INCIDENCIA 5889264

Cambio de sección del cable 104-48FOPKP-C622 tras reparación provisional MAD10003-CR009058-01

REPLANTEO

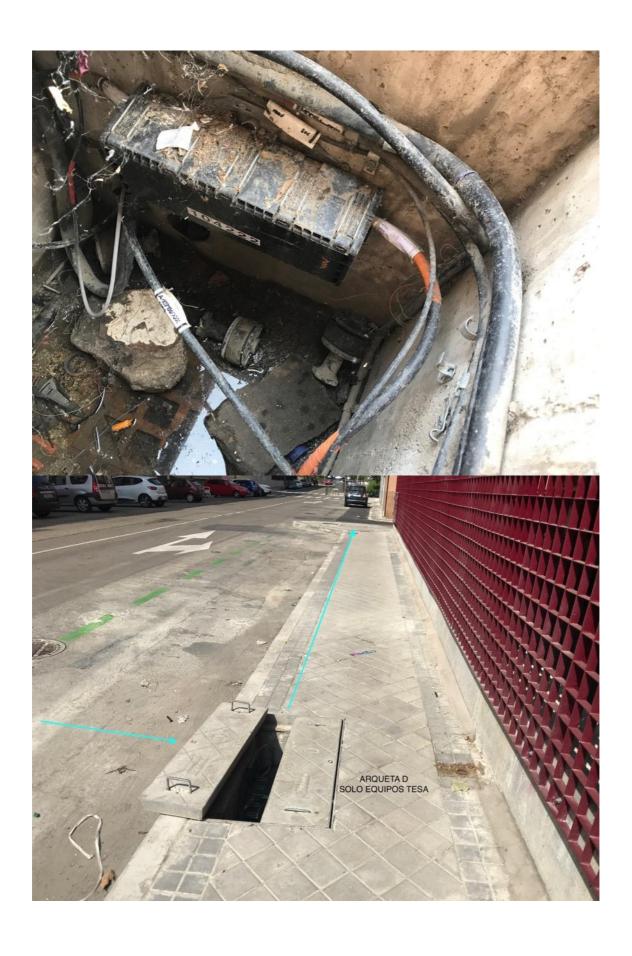
Trabajos

- Realizar cambio de sección completo del cable 104-48FOPKP-C622 entre las UCA'SO 104E222 y 104E221.

Los metros aproximados de cable a cambiar son unos 90 metros, 60 metros canalizado y 30 metros grapado por fachada.

PLANO REPLANTEO

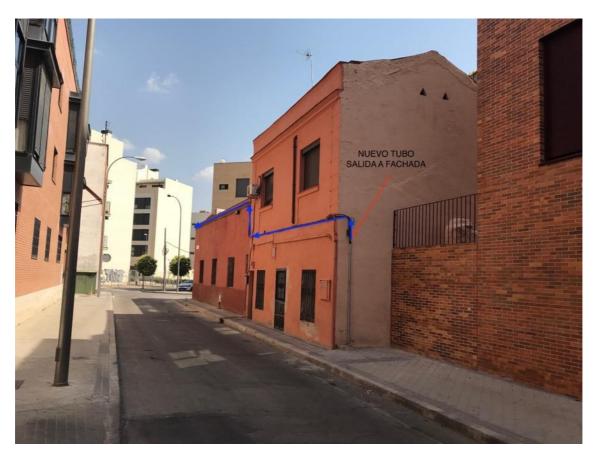
Nota: La situación de la UCAO 104E222 es diferente en campo a la reflejada en GIS, estando instalada en Arqueta H que indicamos en plano.
